GMINA ZĄBKOWICE ŚLĄSKIE
ul. 1 Maja 15 | 57-200 Ząbkowice Śląskie
Regon: 890718461; NIP: 887-16-35-243
e-mail: zamowienia.publiczne@zabkowiceslaskie.pl

ZP.271.3.2023

Dotyczy przetargu nieograniczonego pn.: „**MODERNIZACJA STADIONU MIEJSKIEGO W ZĄBKOWICACH ŚLĄSKICH ARENY PRZYSZŁYCH MISTRZÓW SPORTU**”.

Zamawiający, działając zgodnie z art. 284 ust. 1 ustawy z dnia 11 września 2019 roku - Prawo zamówień publicznych (Dz.U. z 2022 r. poz. 1710 z późn. zm.), informuje, że wpłynęły następujące pytania do ww. postępowania. Poniżej treść pytań wraz odpowiedziami na zadane pytania:

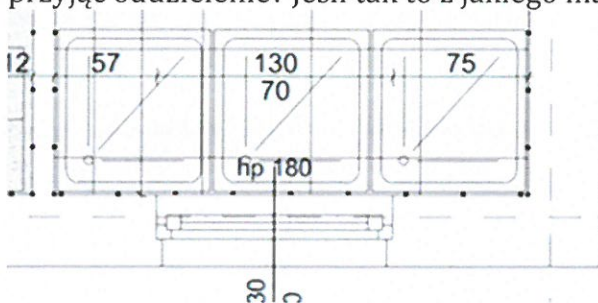
Pale fundamentowe o średnicy 60cm (CFA) wykonać pod słupami zadaszania trybun oraz siłowni. Słupy stalowe konstrukcji zatopić w palach lub zakotwić kotwami stalowymi.

Pale wykonać z betonu C30/37 F150 W8, zbrojonymi prętami ze stali AIII-N. Pale pod zadaszanie trybun wykonać o długości 6,5m a pod zadaszanie siłowni o długości 7,0m.

Posadowienie wykonać w technologii palowania według odrębnego opracowania wykonanego przez firmę wykonawczą.

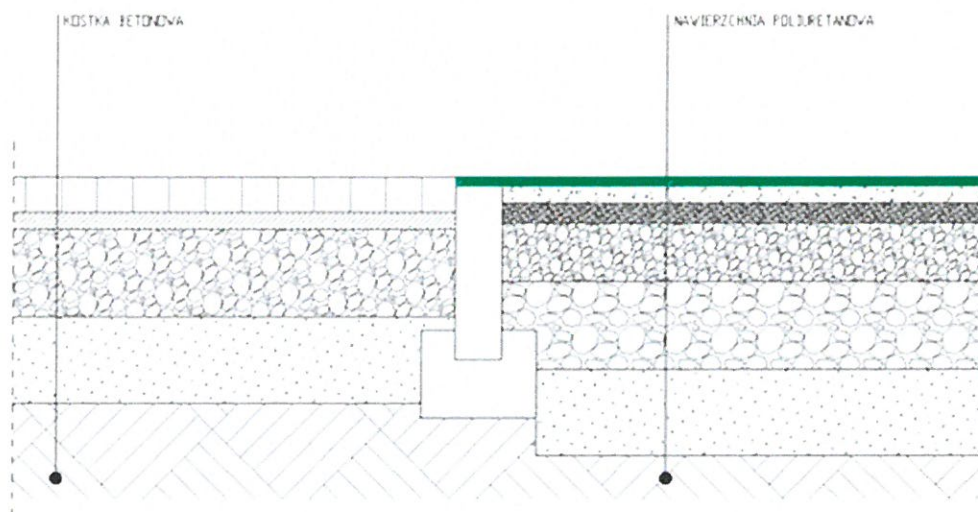
W jaki sposób należy wykończyć krawędzie nawierzchni placu zabaw ze strefą relaksu oraz siłowni? Proszę o podanie rozwiązania wraz z parametrami projektowanych materiałów.
